Rapport de contrôle d'installations électriques à basse et à très basse tension

RÉF. 88/2023/84971/01:1

DATE DU CONTRÔLE 19/10/2023 AGENT VISITEUR Philippe Da Silva
 ADRESSE DU CONTRÔLE Avenue Paul Hymans 130 (étage REZ DE CHAUSSÉE Arrière Gauche) - 1200 Woluwe-Saint-Lambert TYPE DE CONTRÔLE Visite de contrôle vente ancienne installation (8.4.2.)

Croquis de position élémentaire et descriptif sommaire des tableaux

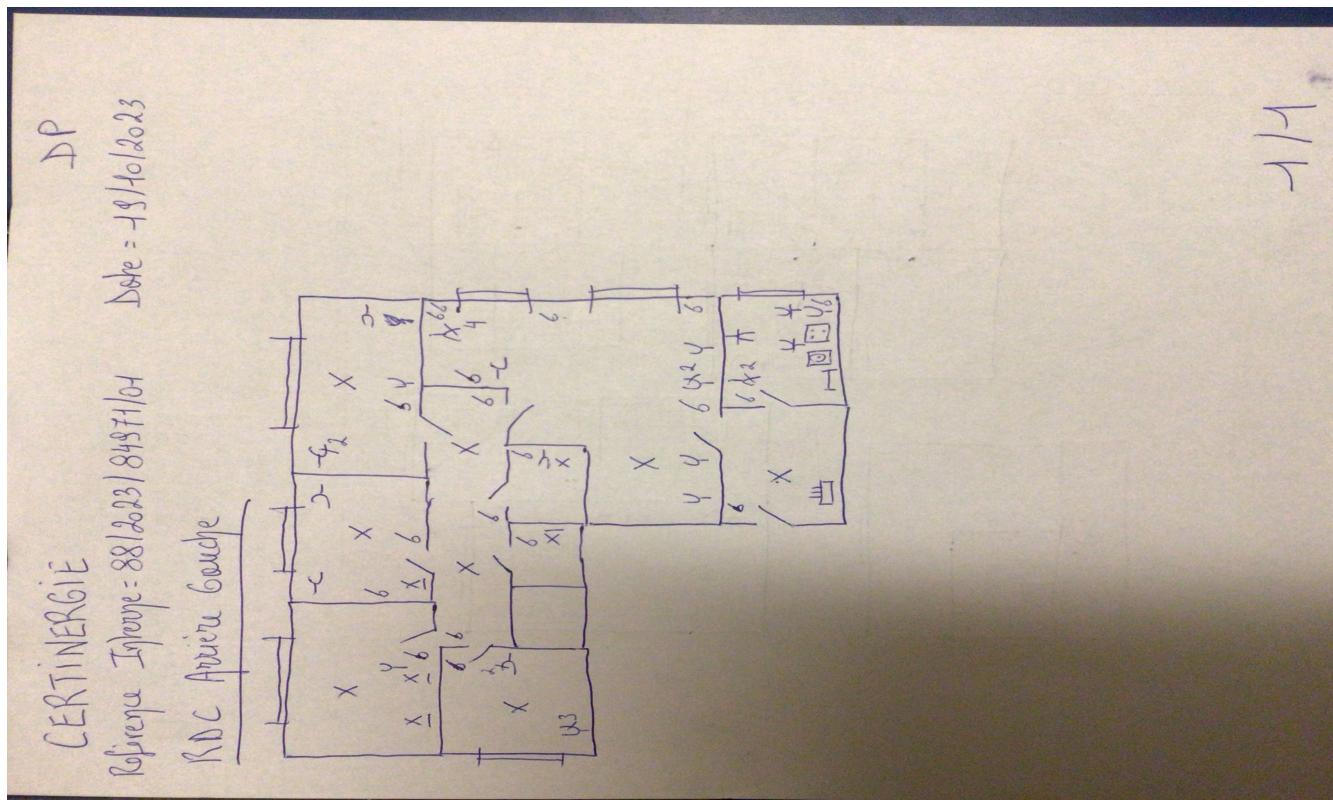
Le ou les socles de prise en défaut sont localisés dans la cuisine
